# Hénouville

# PLU

1<sup>ère</sup> modification simplifiée  
du Plan Local d'Urbanisme

## Notice de présentation

*Article 7 - Implantation des constructions par rapport aux limites séparatives*

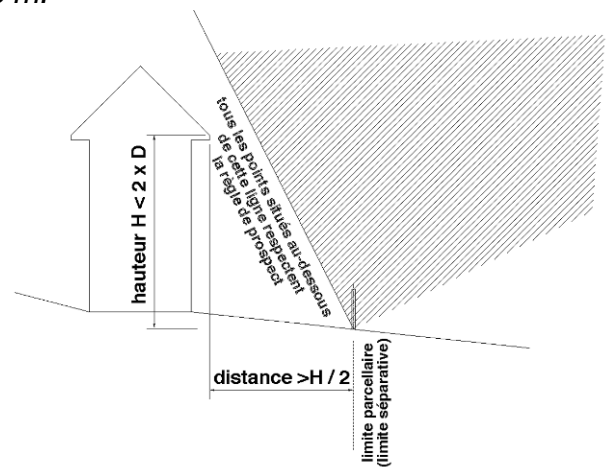
7.1 Les nouvelles constructions et les extensions doivent être soit implantées en limite séparative, soit observer un éloignement vis-à-vis de la limite au moins égal à la moitié de la hauteur en tout points et jamais inférieur à 1,5 m ~~3 m~~.
